**AVIS RELATIF À LA PROTECTION
CONTRE LES EVENTUELS EFFETS NOCIFS ET NUISANCES
PROVOQUÉS PAR LES RAYONNEMENTS NON IONISANTS
GÉNÉRÉS PAR DES ANTENNES ÉMETTRICES STATIONNAIRES**

Commune : MOUSCRON - Exploitant : PROXIMUS

Référence exploitant : 56BAI_01

Rapport n° 4277 / 2023

Figure 1 : Vue en plan des lieux de séjour et des points de contrôle

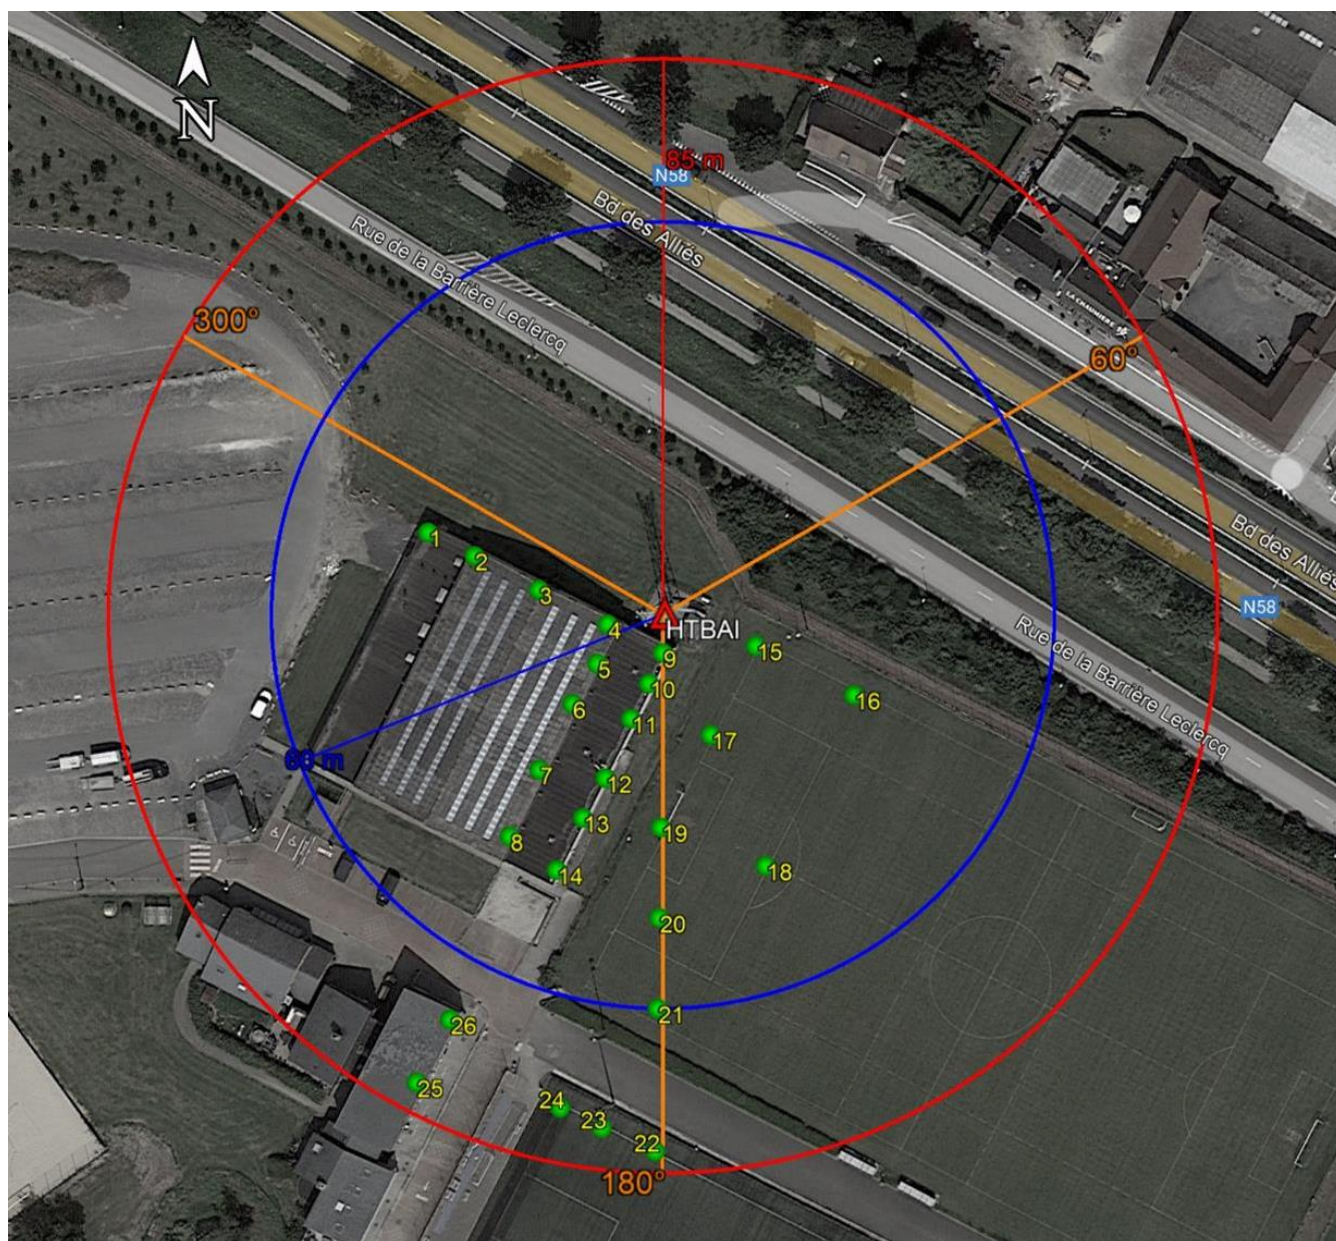
N° point de contrôle	LS	Atténuation (dB)	Indice d'exposition relatif à la limite par installation IE_i
25	LS25	3,0	0,144
22	LS22	0,0	0,129
23	LS22	0,0	0,101
24	LS22	0,0	0,084
20	LS15	0,0	0,068
26	LS25	3,0	0,063
19	LS15	0,0	0,063
18	LS15	0,0	0,059
21	LS15	0,0	0,050
2	LS1	3,0	0,044
1	LS1	3,0	0,039
3	LS1	3,0	0,031
17	LS15	0,0	0,030
14	LS1	3,0	0,029
13	LS1	3,0	0,028
8	LS1	3,0	0,026
12	LS1	3,0	0,021
7	LS1	3,0	0,021
16	LS15	0,0	0,018
6	LS1	3,0	0,011
11	LS1	3,0	0,010
15	LS15	0,0	0,007
9	LS1	3,0	0,006
10	LS1	3,0	0,006
5	LS1	3,0	0,004
4	LS1	3,0	0,002

En ce qui concerne les antennes de l'installation mentionnées dans le tableau 1, la distance maximale à laquelle la limite pourrait être atteinte, à l'extérieur, est égale à 84,4 m. S'il n'y a pas de LS à une distance inférieure, les antennes respectent forcément la limite d'immission.

Dans le cas des LS situés à l'intérieur des bâtiments, une atténuation d'obstacle est prise en compte et il en résulte que la distance maximale à laquelle la limite pourrait être atteinte se réduit à 59,8 m.

Les résultats de l'évaluation décrite au paragraphe 4 indiquent que les antennes émettrices stationnaires de l'installation faisant l'objet du présent avis ne produisent pas, dans un lieu de séjour, un rayonnement électromagnétique maximum supérieur aux limites fixées à l'article 4 du décret.
